ノア・ヴォクシー、アルファード・ヴェルファイア、エスティマ  
“ステッパル” に関わる自主改善の実施について

平成26年 8月29日

弊社オプション商品、ノア・ヴォクシー、アルファード・ヴェルファイア、エスティマ  
“ステッパル” において、不適切な部分があることが判明いたしましたので、以下の通り自主改善  
を実施いたしたくご報告申し上げます。

# 改善箇所説明図

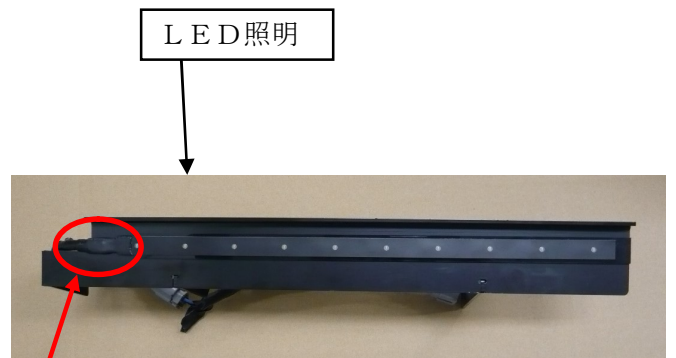
不 具 合 発 生 箇 所

ステッパル（補助ステップ）において、LED 照明の配線端子部の防水不良により腐食して LED 照明が点灯しなくなり、最悪の場合ショートして、端子部が溶損しステッパル本体のヒューズが切れて作動しなくなるおそれがある。

防水を強化した LED 照明と交換する。
